改善箇所説明図

(助手席グローブボックス)

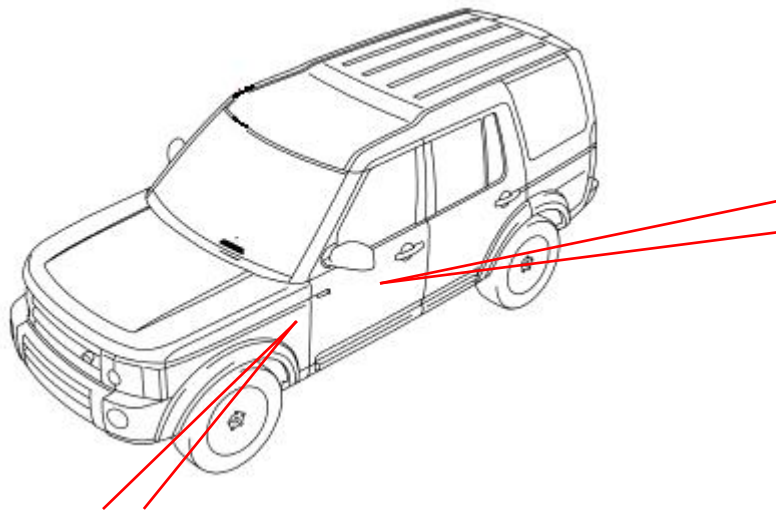
- ① 直前直左カメラを含む全5箇所のカメラ画像表示を制御するカメラモジュールにおいて、回路基板の表面処理が不適切なため、当該基板に生成物が生じることで回路短絡が発生し、カメラ画像を表示せず、直前直左の障害物を確認できないおそれがある。
- ② カメラモジュールのカメラシステムソフトウェアにおいて、起動電圧の設定が不適切なため、エンジン始動時等で車両バッテリー電圧が低い場合、カメラシステムが起動せず、直前直左の障害物を確認できないおそれがある。

- ① 対策品の回路基板を使用したカメラモジュールと交換する。
- ② カメラシステムソフトウェアを対策ソフトウェアに変更する。
- ③ 回路短絡検知ソフトウェアを対策ソフトウェアに変更する。

(助手席シート下)

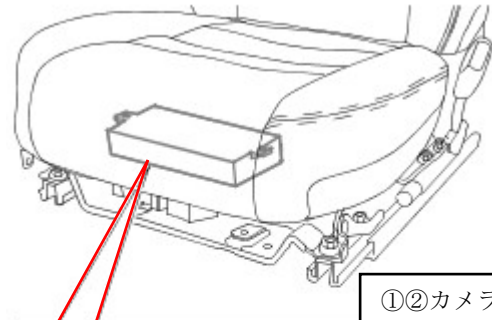
- ③ 速度感応式パワーステアリングシステムの回路短絡検知ソフトウェアが不適切なため、走行中に回路短絡の誤検知が発生し、パワーステアリングのアシスト量が高速走行用の低アシスト量に固定され、ステアリング操作が困難になるおそれがある。
